**EOLE – PROLONGEMENT DU RER E VERS L'OUEST
SNCF – MAITRE D'OUVRAGE**

**EXPERTISE SUR LA MAITRISE DES RISQUES
DES TRAVAUX EN SOUTERRAIN**

Premier rapport suite à l'incident de chantier du 30 octobre 2017

RAPPORT D'INCIDENT RER A PORTE MAILLOT DU 30/10/2017

Vue en coupe des forages au-dessus de la station Porte Maillot ligne M1

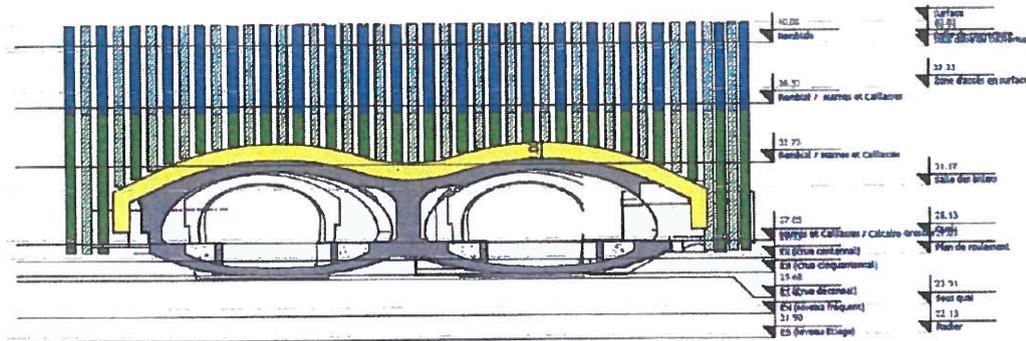
La phase de réalisation des parois moulées peut être plus critique, puisque le contrôle des déplacements horizontaux des piédroits ne repose que sur l'efficacité des injections des Marnes et Caillasses.

Il conviendrait, avant de démarrer l'exécution des parois moulées, de préciser les modalités de contrôle des résultats de la campagne d'injection en cours et de définir le module de déformation des Marnes et Caillasses injectées à atteindre.

Dans la zone située entre le piédroit Nord et le futur emplacement des parois moulées, des essais, dont le programme est à établir, permettront de vérifier en particulier que la valeur du module de déformation des Marnes et Caillasses injectées autorisent le démarrage des travaux de parois moulées de GPM.

Un autre facteur important est celui du phasage de réalisation des panneaux de la paroi. Il conviendra de vérifier que lors de la foration d'un panneau, les panneaux voisins n'ont pas été exécutés ou qu'ils ont été bétonnés depuis un temps suffisant pour avoir une prise du béton.

Situation du puits de travaux (L'ouvrage de la ligne 1 est représenté schématiquement par un cercle. L'ouvrage réel n'a pas cette section)

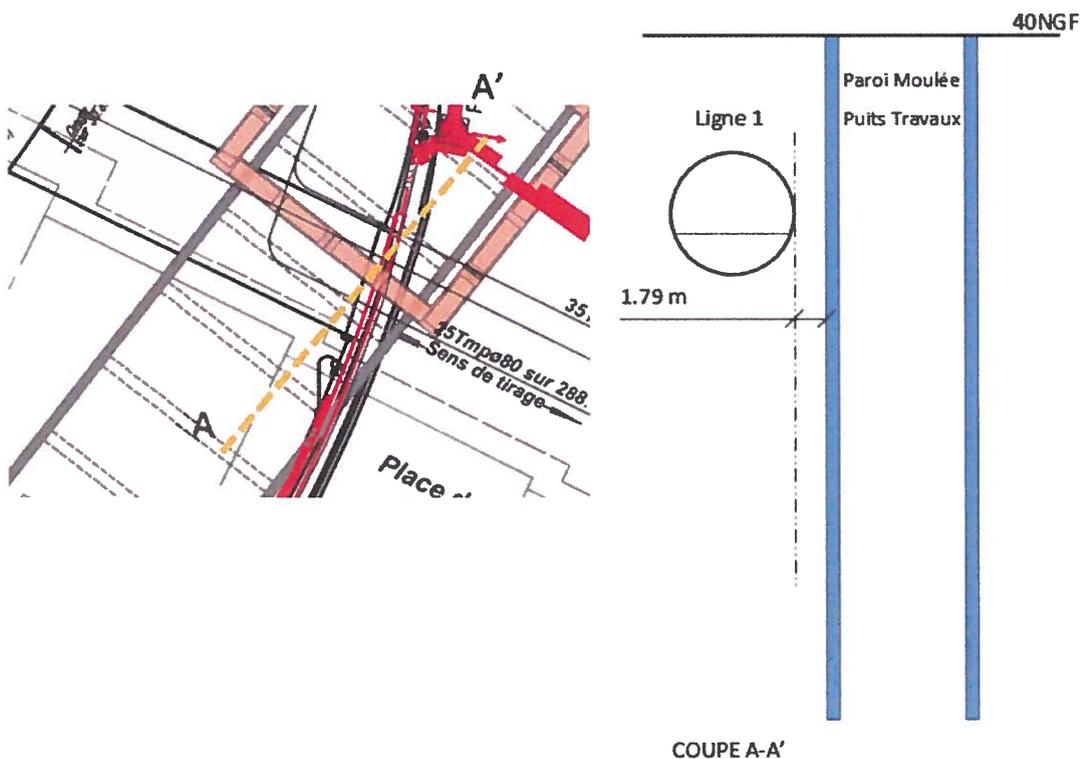
Il sera exécuté en parois moulées. Ses contraintes d'implantation sont telles qu'il va se situer proche des ouvrages d'entrée de la station Porte Maillot ligne M1 (elle-même située dans les Marnes et Caillasses).

La commission note qu'il n'a pas encore été possible de réaliser une polygonale pour implanter dans un même référentiel les ouvrages existants de la ligne 1 et les parois moulées du puits. Cette implantation apparaît indispensable pour lever les incertitudes actuelles sur la distance qui sépare les deux ouvrages. Les plans actuellement utilisés indiquent une valeur de 1,79 m, donc très réduite en tout état de cause.

Il importe également de bien connaître l'ouvrage existant de la ligne 1 pour s'assurer de sa stabilité pendant les travaux. Le merlon situé entre le tunnel de la ligne 1 et la paroi moulée est constitué de Marnes et Caillasses. Il convient de bien définir quel processus de réalisation sera retenu et s'il est nécessaire de consolider la zone de Marnes et Caillasses par des injections avant la foration des parois pour éviter un désordre dans le tunnel existant.

La réalisation du puits travaux va solliciter le tunnel de la ligne M1. Il convient de terminer l'implantation fine des deux ouvrages dans un même référentiel et de préciser et contrôler le processus de réalisation qui sera retenu, notamment en termes d'un éventuel traitement de la zone des Marnes et Caillasses. Ce point sera suivi par la commission.
